ComEx Global Portfolio

Guideline und Information zum ComEx Global Portfolio

Optionen für den Einbau von Aktoren und Modulen in die ComEx Control Station

Eine kombinierte Anwendung der alten und der neuen ComEx Serie

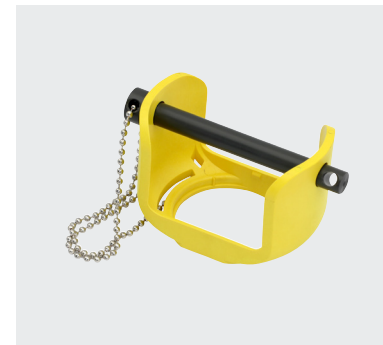
Für Kombinationen mit Leuchtmelder- und Leuchttastermodulen ist es vorerst möglich, sowohl die alte als auch die neue ComEx-Lösung anzubieten: Dies gilt bis zum 30. April 2024, dem letzten Kaufdatum. Mischkombinationen sind aufgrund von technischen Verbesserungen und Designanpassungen in der neuen Serie nicht möglich.
